Nr sprawy:01558/2024

Nr dokumentu: 207/24/DZ

**Dotyczy: Postępowania przetargowego na zadanie *Rozbudowa istniejącej ciepłowni o blok parowy z kotłem wielopaliwowym wytwarzającym ciepło i energię elektryczną w wysokosprawnej kogeneracji planowana do realizacji na terenie PEC – Gliwice Sp. z o.o. w Gliwicach przy ul. Królewskiej Tamy 135.*** Nr postępowania DZ/1/4/2024

Wykres spalania Inwestora :

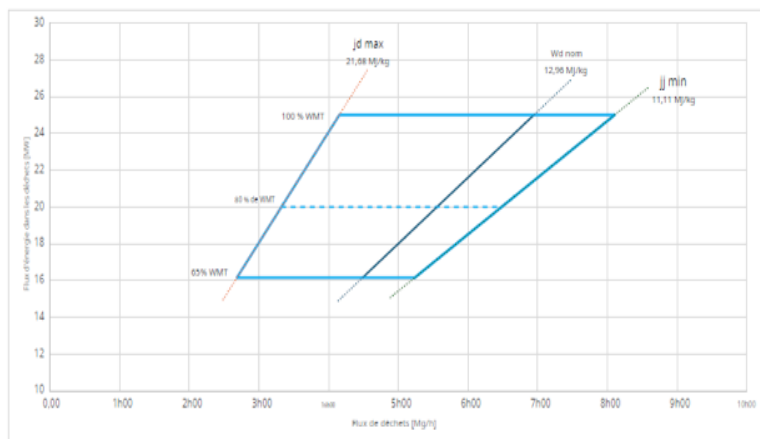
**Zwracamy się z prośbą o zmniejszenie zakresu kaloryczności mieszanki paliwowej dla rusztu kotła ciepłowni Park Zielonej Energii.** Naszym zdaniem zmniejszenie tego zakresu można osiągnąć poprzez uśrednienie, łącząc w bunkrze paliwa o najniższej wartości opałowej i/lub paliwa o najwyższej wartości opałowej, które będziecie otrzymywać, z pozostałymi paliwami .

Mając to na uwadze, możemy zaakceptować ten zakres wartości opałowych, ale wtedy konieczna będzie zmiana obciążenia, aby uzyskać współczynnik  $\leq 2$  między maksymalnym przepływem paliwa w punkcie „minimalna wartość opałowa; minimalne obciążenie” a minimalnym przepływem paliwa w punkcie „maksymalna wartość opałowa; maksymalne obciążenie”. W przypadku minimalnej wartości opałowej wynoszącej 11,2 MJ/kg, ruszt będzie przeciążony paliwem, przez co powietrze nie będzie prawidłowo przepływać, a co za tym idzie, nie będzie dobrego spalania, a paliwo rozleje się po bokach..... Dlatego proponujemy następujące dwa punkty:

Dla minimalnego PCI (11,2 MJ/kg): zmniejszyć maksymalne obciążenie do 92,6% (co odpowiada przepływowi paliwa 7500 kg/h).

Dla maksymalnego PCI (21,7 MJ/kg): ograniczyć minimalne obciążenie do 90,9% (co odpowiada natężeniu przepływu paliwa wynoszącemu 3800 kg/h).

Zamawiający informuje, że zmienia zakres wartości opalowej paliwa następująco:

wartość opalowa 10 - 17 MJ/kg

Jednocześnie Zamawiający informuje, że w najbliższym czasie opublikuje nowy wykres spalania i wprowadzi zmiany do PFU.
